改善箇所説明図

ストッケ イージーゴーX1
BY ビーセーフ

ストッケ イージーゴーX1
ISO FIXベース(別売り)

不具合発生箇所

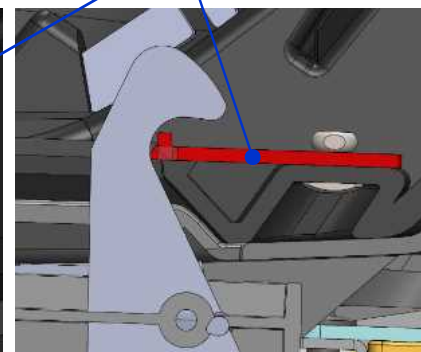
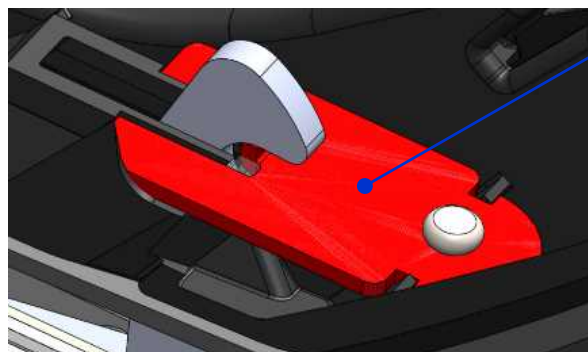
接続部のフランジ付きブラケット

年少用者補助乗車装置(チャイルドシート)において、フランジ付きブラケットの公差の設定が不適切なため、ISO FIX器具に取り付けるための装置(ベース)とチャイルドシートの接続部に隙間が生じているものがある。そのため、衝突時の衝撃により、当該接続部のフランジ付きブラケットが変形し、最悪の場合、ベースからチャイルドシートが外れるおそれがある。

全てのチャイルドシートにおいて、接続部のフランジ付きブラケットに補助金属プレートを取り付ける。なお、当該フランジ付きブラケットが変形しているものは、チャイルドシートを新品に交換する。

補助金属プレート

フランジ付き
ブラケット
